**Avis délibéré de la Mission régionale d'autorité environnementale
de Nouvelle-Aquitaine
sur le projet de mise en compatibilité par déclaration de projet du
Plan Local d'Urbanisme (PLU) de la commune de Mézos (40)**

n°MRAe 2021ANA42

dossier PP-2021-10958

Porteur du Plan : Commune de Mézos

Évolution du zonage du PLU de Mézos (source : rapport de présentation, p. 19)

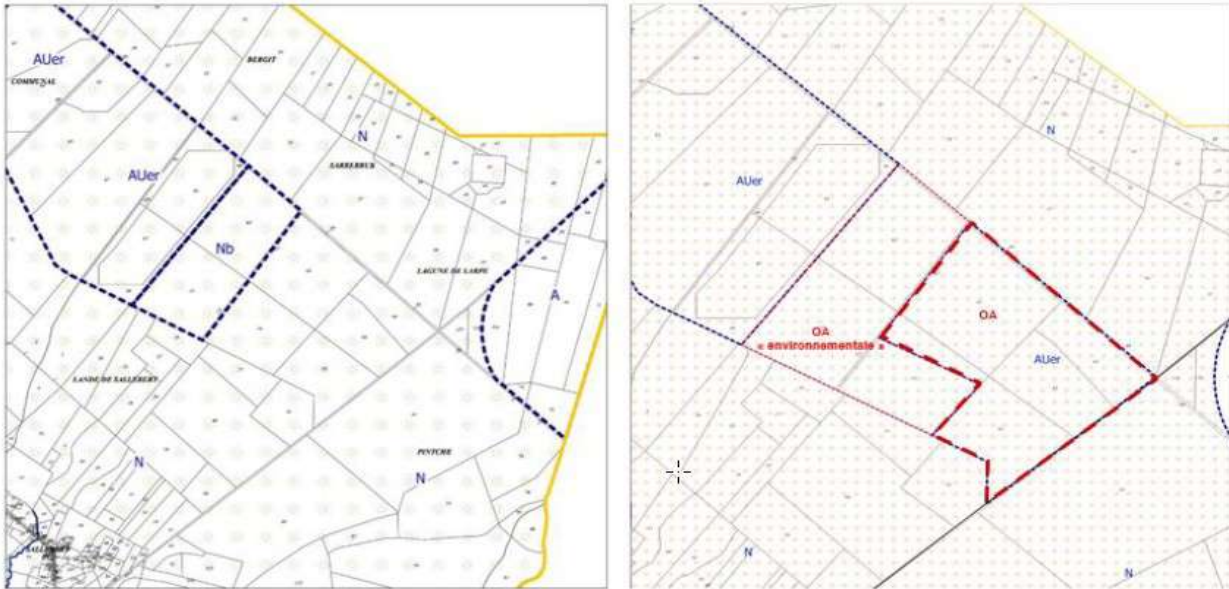
La carte de synthèse du plan d'aménagement et de développement durables (PADD) est modifiée pour faire apparaître cette évolution (voir cartes ci-dessus). Le dossier affirme que le projet de mise en compatibilité du PLU de Mézos est sans incidence sur le projet d'aménagement et de développement durables (PADD). La MRAe demande de fournir une analyse précise justifiant cette assertion. Le règlement de la zone AUer, déjà existante, est modifié notamment pour ce qui concerne les dispositions relatives à l'implantation des constructions par rapport aux voies et limites séparatives, les hauteurs des constructions et les espaces libres de plantation.

Le règlement de la zone AUer autorise toutefois les équipements et constructions qui présentent un intérêt général pour la collectivité, donc potentiellement des types de constructions susceptibles d'avoir des incidences importantes en termes d'imperméabilisation du sol. Ceci conduit à des incidences potentielles de la mise en compatibilité sur l'environnement sous-évaluées. **La MRAe considère qu'un zonage spécifique à l'installation de dispositifs photovoltaïques permettrait de mieux maîtriser l'artificialisation des terrains concernés.**⁷.
